Elektrische installaties op laagspanning en op zeer lage spanning (Boek 1 - KB 8/09/2019) - Algemene Directie Energie

📍 Plaats van het onderzoek: Putsebaan 28 3140 Keerbergen België

📄 Aard onderzoek: Periodieke inspectie (Boek 1 6.5)

BESLUIT : NIET CONFORM

Bord 1

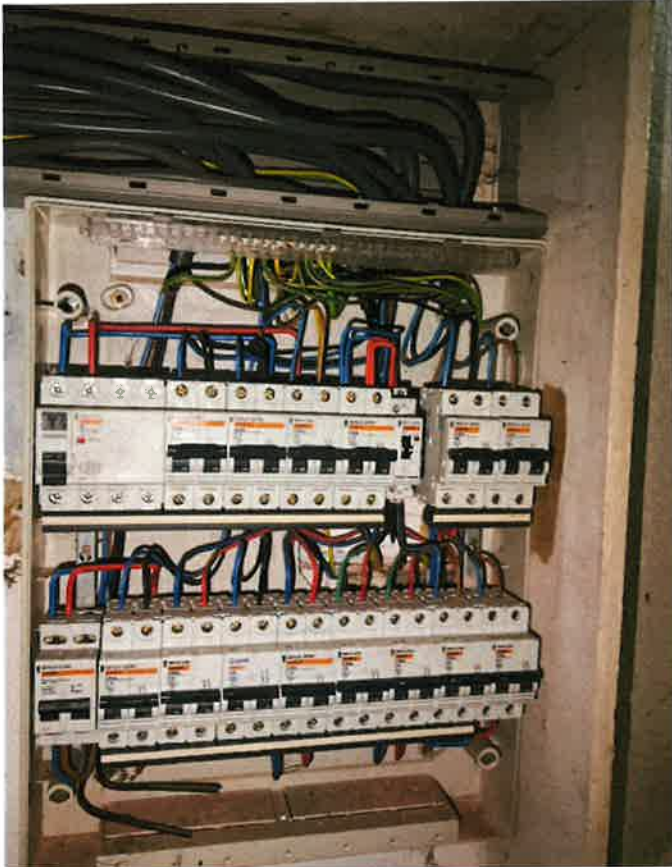
Categorie	Bewoordingen	Paragraaf
A. Isolatie		
	De isolatieweerstand van deze kring is onvoldoende en dient op een waarde gebracht te worden die hoger is dan 500.000 Ohm.	B1: 6.4.5.1.

B. Aarding		
	De aardgeleider dient stroomafwaarts van de hoofdaardingsklem aangesloten te worden en de beschermingsgeleider van toestellen en/of equipotentiale verbindingen stroomopwaarts.	
	Een demonteerbaar aansluitstuk (aardingsonderbreker) dient aangebracht te worden in de aardgeleider teneinde de meting van de verspreidingsweerstand mogelijk te maken.	
	Een demonteerbaar aansluitstuk (aardingsonderbreker) moet steeds gemakkelijk toegankelijk zijn.	B1: 5.1.5.; 4.2.3.3.; 5.4.2.1.; L3: 5.1.5.

C. Equipotentiaalverbindingen		
	Een hoofd-equipotentiaalverbinding is te installeren en te verbinden.	B1: 4.2.3.2.; 4.2.3.4.; 5.4.4.1.
	De aansluitingen van de hoofd-equipotentiaalverbindingen (water-, gasleiding, vertrek- en terugvoerleiding van verwarming) dienen vervolledigd te worden.	B1: 4.2.3.2.; B3: 4.2.3.2.
	Hoofd-equipotentiaalgeleider(s) met een doorsnede van min. 6 mm ² met geel/groene isolatiekleur is (zijn) te voorzien.	B1: 5.1.6.2.; 5.4.4.1.; B3: 5.1.6.2.; 5.4.4.1.
	Bijkomende equipotentiaalverbinding(en) in de badkamer of douche is (zijn) te installeren.	B1: 7.1.4.4.

D. Differentieel		
	Een afzonderlijke differentieelschakelaar met een gevoeligheid van 30 mA plaatsen voor de installaties van badkamer(s).	B1: 4.2.4.3.
	Een afzonderlijke differentieelschakelaar met een gevoeligheid van 30 mA voor wasmachine, vaatwasmachine en/of droogkast en gelijkaardige toestellen.	B1: 4.2.4.3.

E. Schema's		
	Eendraadsschema('s) van de installatie is (zijn) te voorzien.	B1: 3.1.2.; 9.1.1; 9.1.2; B3: 3.1.2.
	Situatieschema('s) van de installatie is (zijn) te voorzien.	B1: 9.1.2.

F. Elektrische bord		
	De nominale spanning dient duidelijk vermeld te worden op een oordeelkundig gekozen plaats.	
	Pictogram "levensgevaar" dient op degelijke wijze aangebracht te worden.

Categorie	Bewoordingen	Paragraaf
	Differentieelschakelaar van 30mA plaatsen voor contactdozen zonder aarding.
